Аудит дорожной безопасности проекта круговой развязки на примыкании а/д «Подъезд к г.Северодвинск» к федеральной трассе М8 «Москва-Архангельск».

Аудит 1 (проектная документация для аудита предоставлена Севдорпроектом)	Аудит 2 (07.08.2007г)	Аудит (13.11.2007г)
Объект аудита	Эскизный проект развязки с круговым движением от 8.06.2006г	Эскизный проект развязки с круговым движением от 3.07.2007г	Эскизный проект развязки с круговым движением от 13.11.2007г.

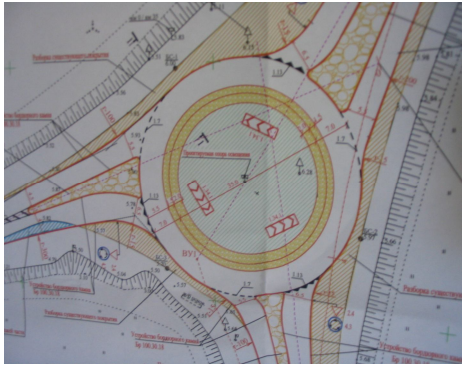
3. Покрытие развязки	<p>Диаметр круговой развязки составляет 35м, ширина проезжей части на кольце - 7м. Проезжая часть включает рекомендованное сужающее внешнее кольцо центрального островка круговой развязки шириной 1.5м с мощением штучным каменным материалом. Цель кольца – регулирование</p>	<p>Диаметр развязки 35м + 7 м проезжей части (включая 1,5 м специального кольца для движения длинных грузовиков)+ 2м (лучше из булыжного камня)</p> <p><u>Все еще остаются два направления, где присутствует риск для</u></p>	<p>Бетонная брусчатка запланирована для покрытия 1.5 метрового сужения проезжей части и для внутреннего 2-х метрового кольца. Это двухметровое кольцо должно позволять замедленное движение с поворотом налево для негабаритных транспортных средств с наездом на</p>

Аудит 1 (проектная документация для аудита предоставлена Севдорпроектом)	Аудит 2 (07.08.2007г)	Аудит (13.11.2007г)
	<p>понижения скорости для легковых автомобилей, но без ограничения движения грузового транспорта и габаритных автобусов.</p> <p>Эта дополнительная полоса позволила бы негабаритным/тяжелым грузовым автомобилям поворачивать налево, заезжая прямо на кольцо и бордюрный камень, но не повреждая насаждения. Бордюрный камень следует устанавливать на 30мм выше уровня покрытия (из круглого натурального камня или искусственного материала) с откосом 1:5. За бордюрным камнем должно быть достаточно пространства для поворота налево тяжелых грузовых автомобилей.</p> <p>Размеры и форма этого пространства определяются после опроса местных предприятий, обслуживаемых тяжелым грузовым транспортом, перевозящим негабаритные грузы, а также, с учетом специфики грузов завозимых или вывозимых с предприятий ВПК.</p>	<p><u>крупногабаритных грузовиков:</u> Северодвинск-Москва и Москва – Северодвинск. Рекомендуется запросить размеры возможных негабаритных транспортных средств, которые могут проходить через развязку (например со Звездочки) и адаптировать кольцо центрального островка под предполагаемую траекторию движения этого негабарита.</p> 	<p>центральный островок и переездом двух окружностей из бордюрного камня без ущерба для озеленения.</p> <p>В этом случае <u>намного целесообразнее использовать натуральный булыжный камень для обоих колец центрального островка</u>, поскольку их задача – сдерживать скорость движения для транспортного потока, позволяя однако обычным длинным транспортным средствам беспрепятственно поворачивать в пределах 1.5м сужения проезжей части и внутреннего 2-х м кольца для негабаритных транспортных средств.</p> <p>В этих пределах единственным канализирующим фактором служит неровность покрытия, которая, одновременно регулирует проезд легкового транспорта, направляя его по более криволинейной траектории ровного асфальтобетонного покрытия, заставляя снизить скорость. Это предупреждает аварийность, а если ДТП все-таки произойдут, то это будут касательные ДТП или наезд сзади на низкой скорости без последствий для водителей и пассажиров.</p> <p>Все еще <u>остается риск для негабаритных транспортных средств для двух направлений:</u> Северодвинск - Москва и Москва - Северодвинск, поскольку нет</p>

Аудит 1 (проектная документация для аудита предоставлена Севдорпроектом)	Аудит 2 (07.08.2007г)	Аудит (13.11.2007г)
			<p>информации о специфике негабарита (например, возможный размер, например, частей платформ или труб, ферм металлических пролетных строений крановых конструкций и т.п.). Супер-негабарит может не поместиться в резерв, предусмотренный развязкой. Поэтому, можно предусмотреть дизайн центрального островка с третьим кольцом шириной 1...2м, предусмотренным как зона озеленения, оставить свободным от размещения каких-либо предметов (знаки или высокий кустарник) на предполагаемых траекториях движения на данных направлениях. Если после года функционирования развязки на грунте будут следы покрышек грузовиков, то следует откорректировать площадь посадок, а след траектории супер-негабарита закрыть булыжным камнем. Решение должно быть принято дополнительно по результатам мониторинга.</p>

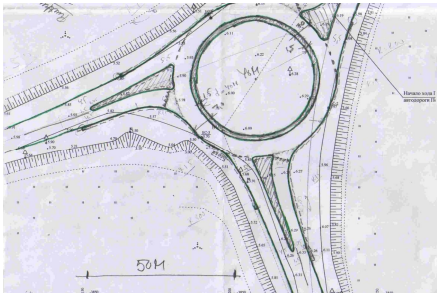
4. Обустройство бордюрной линии	<p>Начало и окончание линии бордюрного камня на въезде и выезде с развязки должны совпадать, как минимум, с началом и окончанием направляющих островков безопасности. Однако рекомендуется продлить бордюр на 60м в направлении Москвы и Северодвинска и на 80 м в направлении Архангельска. В этом случае линия</p>	<p><u>Замечание полностью не устранено.</u> См. замечание предыдущего аудита.</p> <p>Линия бордюра на направлении Москва-Северодвинск откорректирована и контролирует контур развязки, выполняя функцию оптической направляющей траектории движения для водителей.</p>	<p>Все островки оконтурены бордюрным камнем и замечание <u>предыдущих аудитов устранено.</u></p>

Аудит 1 (проектная документация для аудита предоставлена Севдорпроектом)	Аудит 2 (07.08.2007г)	Аудит (13.11.2007г)
	<p>бордюра будет контролировать контур развязки и служить оптической направляющей траектории движения для водителей.</p>	<p>Рекомендуется аналогичным образом продлить бордюр на 80м в направлении Москвы и Архангельска.</p> 	
<p>5. Обочины</p>	<p>Обочина в месте начала линии бордюрного камня, похоже, слишком широка, что позволит совершать обгоны по обочине, поэтому:</p> <ul style="list-style-type: none"> ▪ начало бордюра следует обозначить столбиком ▪ начало линии бордюрного камня правильно было бы обозначить знаком “Сужение дороги”. <p>Без таких мер на бордюрный камень и обочину будут совершаться наезды, в результате чего они будут быстро разрушены.</p>	<p><u>Замечание не устранено.</u> Обочина в месте начала линии бордюрного камня остается слишком широкой. Для предупреждения обгонов по обочине рекомендуется:</p> <ul style="list-style-type: none"> ▪ начало бордюра следует обозначить столбиком ▪ начало линии бордюрного камня правильно было бы обозначить знаком “Сужение дороги”. ▪ въезд на обочину между началом линии бордюрного камня и бровкой земполотна следует закрыть ограждением ▪ Бордюрный камень должен 	<p>Остается открытым один принципиальный вопрос: В точке слияния двух потоков: выходящих с кольца и подходящих с правосторонней полосы, миновавшей кольцо - который поток будет иметь приоритет? Вопрос должен быть решен с рассмотрением всех аргументов и опыта.</p>
